# **Avis délibéré de l’Autorité environnementale sur l’installation de transit de sédiments non dangereux de Wambrechies (59)**

**n°Ae : 2018-96**

Avis délibéré n° 2018-96 adopté lors de la séance du 6 février 2019

Figure 3 : Vue en plan d'aménagement (source : étude d'impact)

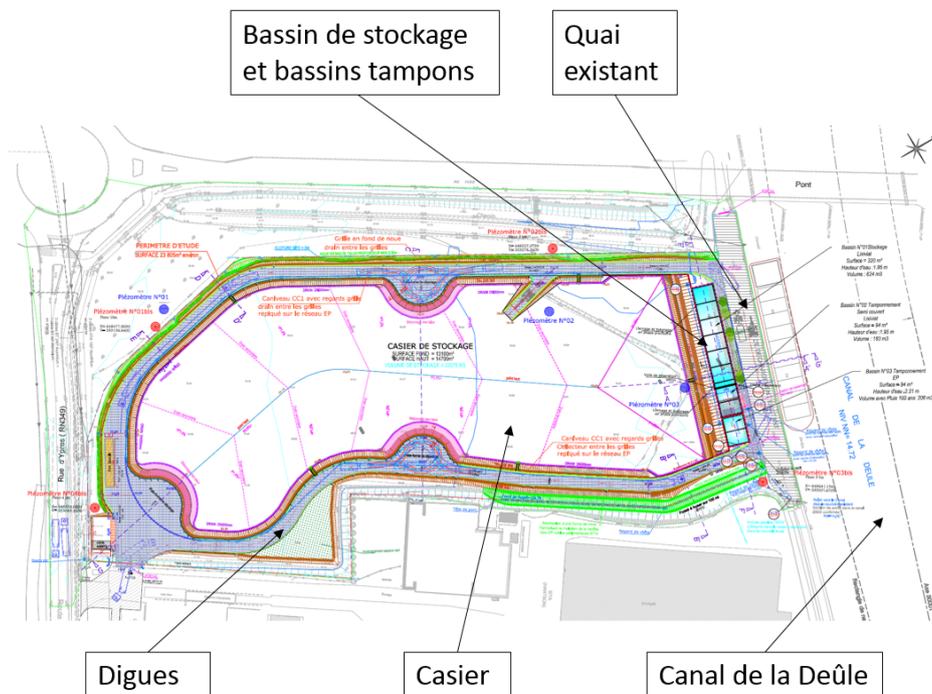
Selon le plan d'aménagement (annexe A1 du dossier) le volume du bassin de décantation serait de 624 m<sup>3</sup> et il y aurait deux bassins tampons de respectivement 183 et 208 m<sup>3</sup>. Les différentes pièces du dossier ne sont néanmoins pas cohérentes entre elles au sujet du nombre et du volume des bassins.
